# VÝKRES KONCEPCE VEŘEJNÉ INFRASTRUKTURY

## 1 : 5 000

# ZMĚNA Č. 10 ÚZEMNÍHO PLÁNU LOUČNÁ POD KLÍNOVCEM

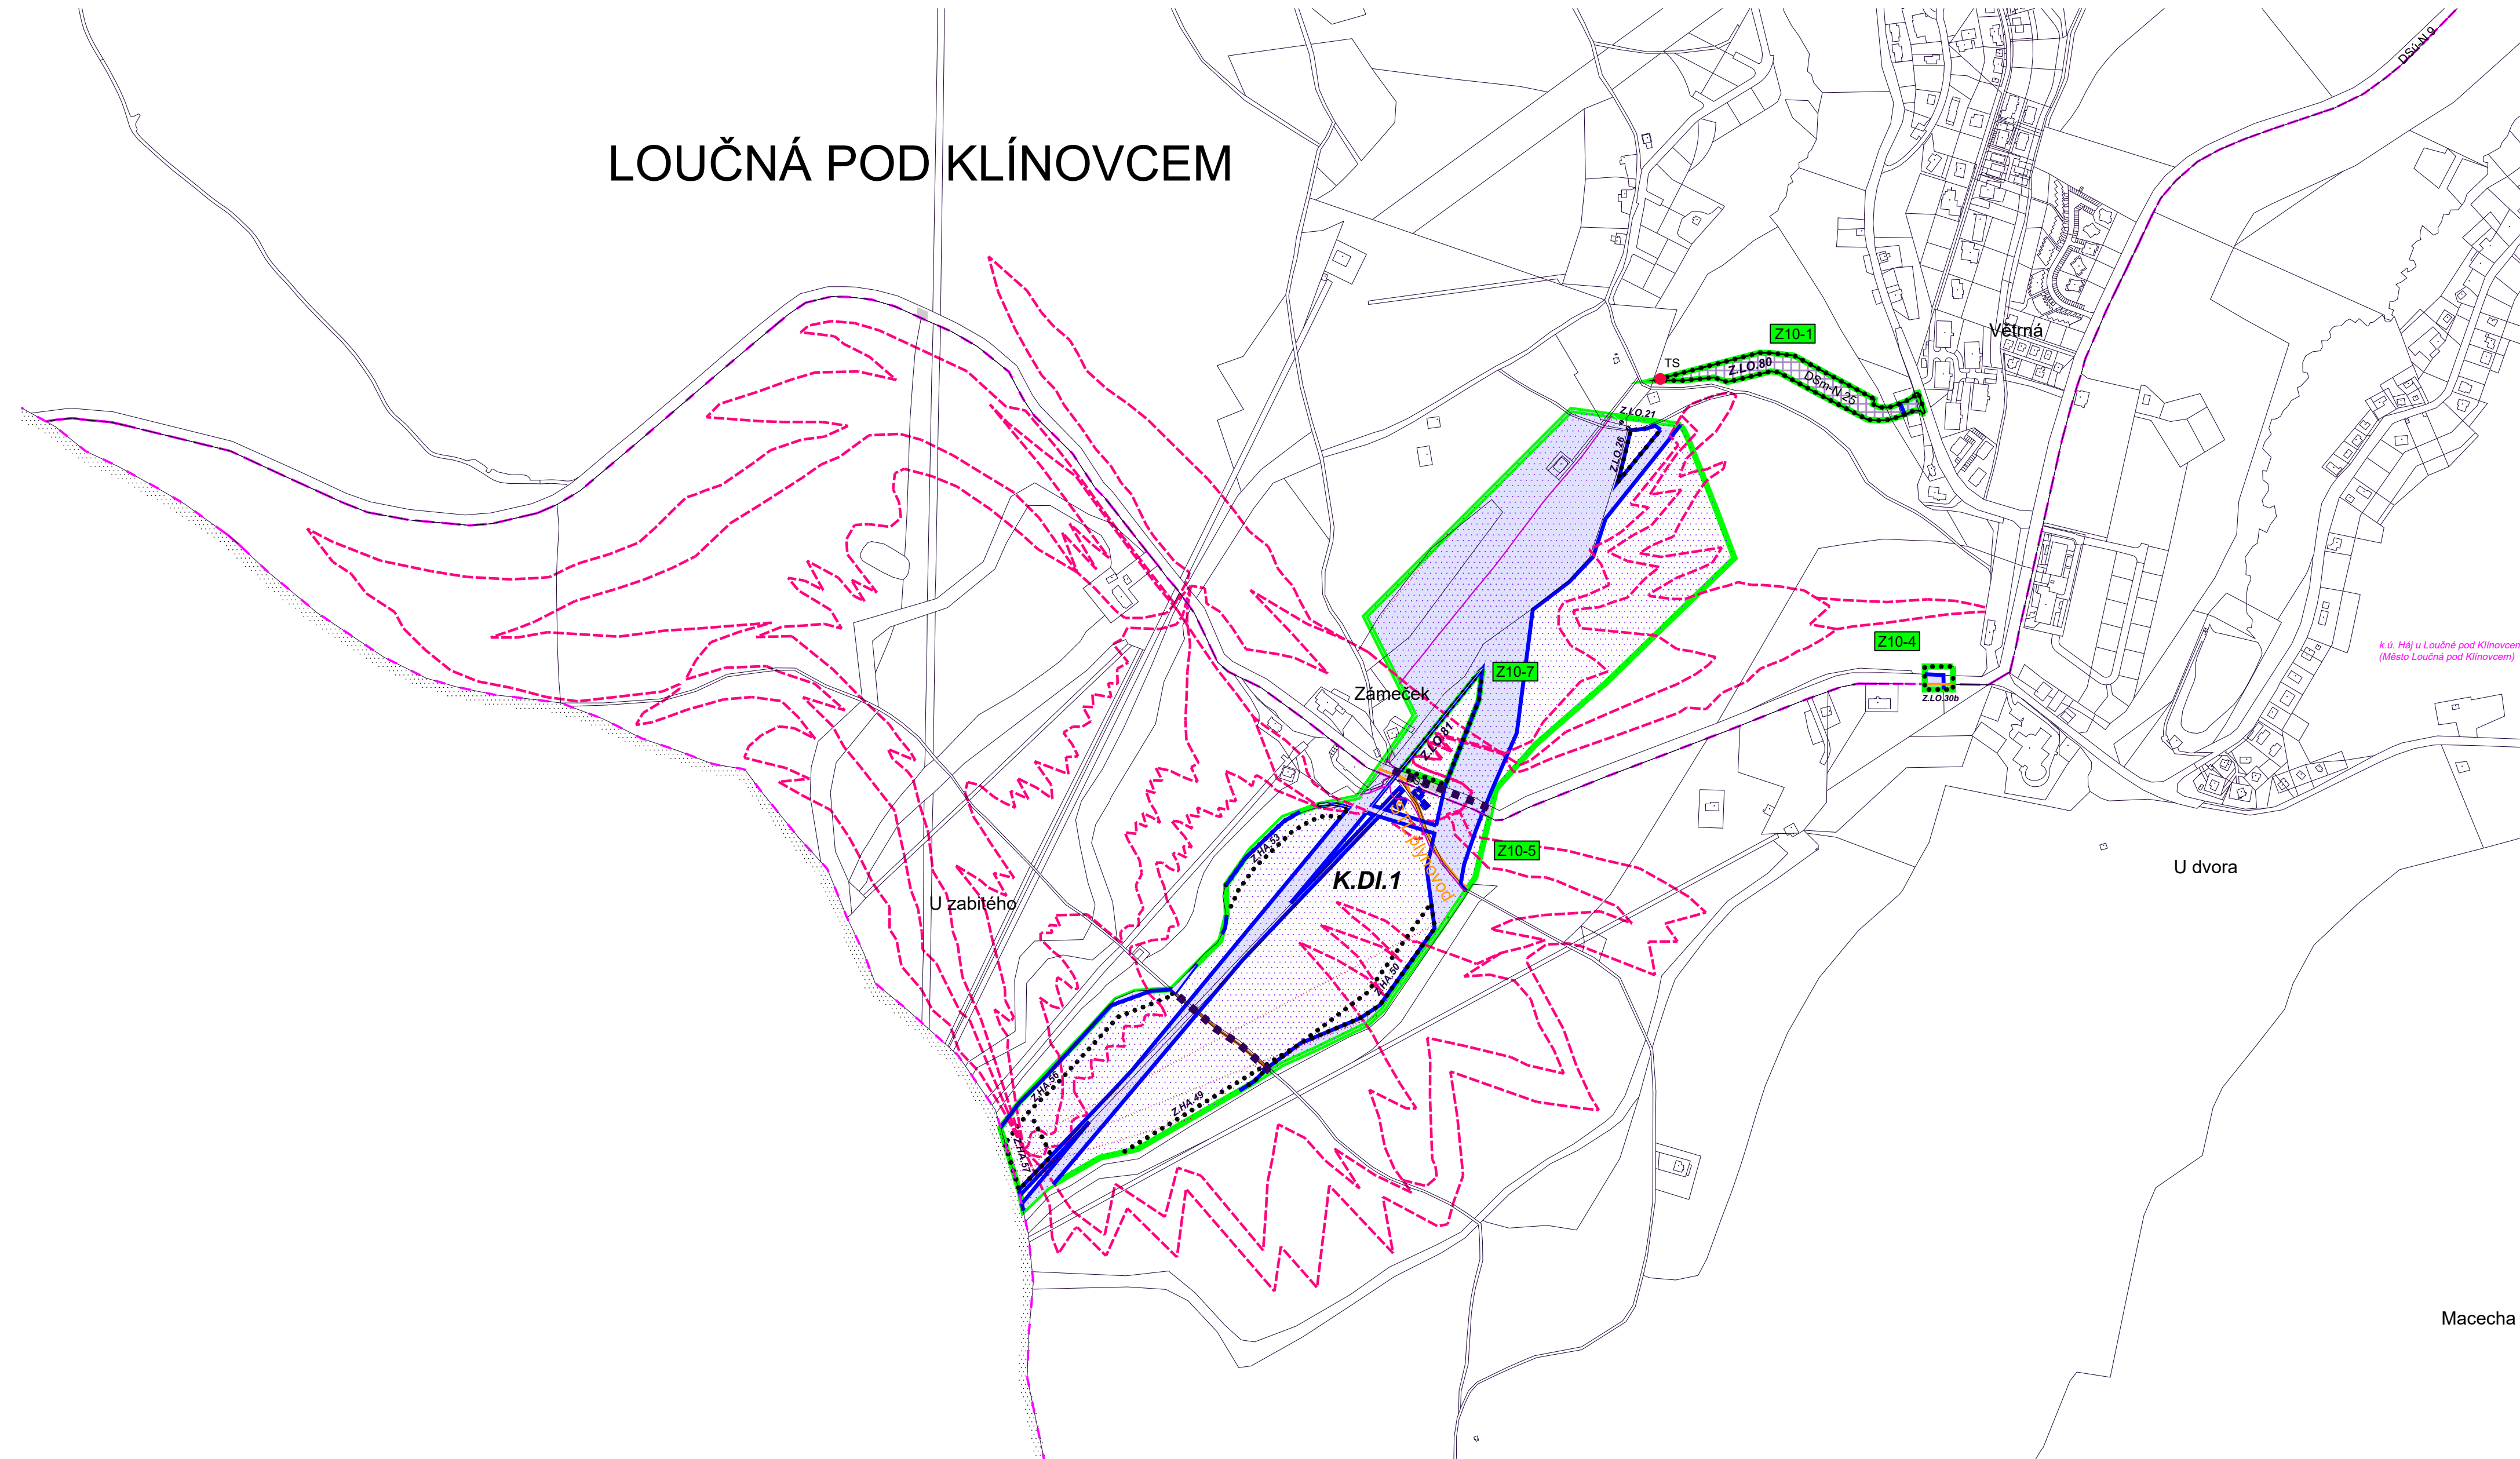
**Lokalita Z10-1** - kat. území Loučná pod Klínovcem parc. č. část 694, 523/7, 547, 591/2, 591/3

Vymezení návrhové plochy dopravní infrastruktury - místní komunikace DSm-N 25 - Z.LO.80 (6 099 m<sup>2</sup>) místo původní plochy NL - plocha lesní.

**Lokalita Z10-4** - kat. území Háj u Loučné pod Klínovcem - parc. č. část 606/1, 605, 714/29 a 714/33

Vymezení návrhové plochy RS - plochy rekreace - sjezdovky Z.LO.30b (847 m<sup>2</sup>) místo původní plochy DSm - plochy dopravní infrastruktury - místní komunikace.

**Lokalita Z10-5** - kat. území Loučná pod Klínovcem - parc. č. 612, 669/6, 667/2, 667/3, 667/9, 669/5, část 611, 667/12, 667/1, 667/16, 667/4, 613/1, 616/2, 605/1; kat. území Háj u Loučné pod Klínovcem - parc. č. 346, 348, 347, 733/21, 936/26, část 936/25, 936/27, 733/1, 1129/1, 773/16, 735/4, 735/5

Vymezení koridoru K.DI.1 pro bobovou dráhu.

**Lokalita Z10-7** - kat. území Loučná pod Klínovcem - parc. č. část 611

Vymezení návrhové plochy RS - plochy rekreace - sjezdovky - Z.LO.81 (4 161,5 m<sup>2</sup>) místo původní plochy NL - plocha lesní.

Návrh cyklo-single track drah. Přípustné pro plochy RH, RI, OV, OS, PV ZV, DS, DSm, DSú, TI, W.
